**CIRCULAR N° 1**

OBRA "ADECUACIÓN DE SANITARIOS ACCESIBLES Y NÚCLEOS VERTICALES, ADECUACION PLANTA BAJA EXTREMO ALA OESTE Y NUEVOS PATIOS EXTERIORES Y PLAZOLETA DE ACCESO EN EDIFICIO HISTÓRICO"

Tipo de procedimiento de selección: LICITACION PUBLICA NACIONAL N° 7/2019

Nombre de la Jurisdicción o entidad contratante: UNIVERSIDAD NACIONAL DE MORENO

Provisión Parrilla de iluminación CEPA

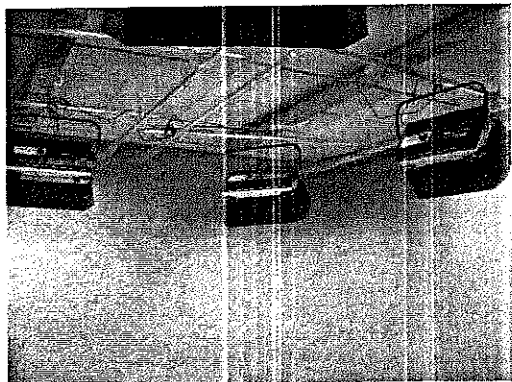
¿Tendrán alguna especificación o característica adicional de la parrilla de iluminación? Ya que verificando el pliego no obtenemos más datos; solo los indicados en la planilla de cotización.

*La parrilla de iluminación de la sala de grabación consiste en la colocación de caños de hierro de 1 1/2" de diámetro x 2.00mm espesor tipo barrales paralelos que van fijados a la losa entre las vigas, son 2 módulos de 2 ud cada una, en total 4 Ud., éstos caños deberán ser colgados de la losa mediante un suplemento tipo "T" con el uso de taco metálico cada 80cm y varilla roscada calculada para resistir el peso de todo el conjunto (caños más artefactos de iluminación). Allí se colocarán 4 tomas dobles por caño para el conexionado de los artefactos de iluminación, se armará con cañería Daysa y cajas*

*rectangulares adosadas a la losa, con tomas dobles. Deberá verificarse la solidez del sistema para que no tenga movimiento en ningún sentido.*

*Una vez finalizada la instalación eléctrica completa, se procederá a la instalación de los artefactos de iluminación, los mismos serán instalados mediante soportes tipo cocodrilos. (Los artefactos de iluminación del mini Estudio de Tv serán entregados por la Universidad).*
